Consiglio Superiore dei Lavori Pubblici
Comitato Speciale

PROGETTO 0388 LINEA ROMA – PESCARA LOTTO 2: RADDOPPIO FERROVIARIO TRATTA MANOPPELLO – SCAFA

Progetto di Fattibilità Tecnica ed Economica

Parere n. 3/2021

Viadotto VI 21 – Pozzo a pianta rettangolare (68 pali phi1500, L=25m)

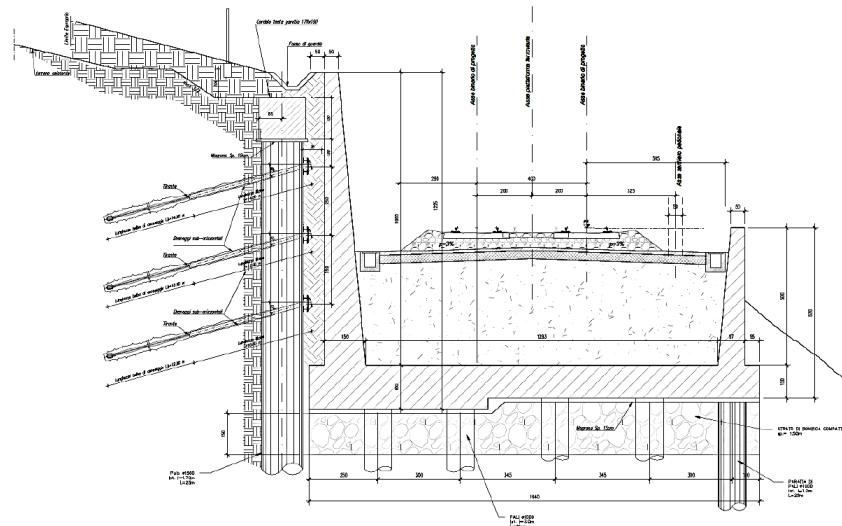
- Non si comprende appieno la funzione e la necessità delle opere di sostegno e di fondazione relative al tratto a mezza costa del RI23. Si tratta di un muro a U (v. figura) la cui fondazione su pali è apparentemente giustificata dalla necessità di “incrementare il margine di sicurezza nei confronti della stabilità del versante” (v. elab. n.126, pag.9). Più precisamente, non si comprende: a) se il versante in oggetto è effettivamente interessato da dissesti; b) la necessità di fondare il muro a U su pali; c) il motivo dell’approfondimento dello scavo a una quota inferiore di 7.5-8 m rispetto al piano ferro, inficiando così la stabilità del versante a monte e richiedendo una impegnativa struttura di sostegno (paratia multi-tirantata). E’ necessario un approfondimento progettuale, corredata da un sondaggio – attualmente carente – in corrispondenza dell’opera d’arte.
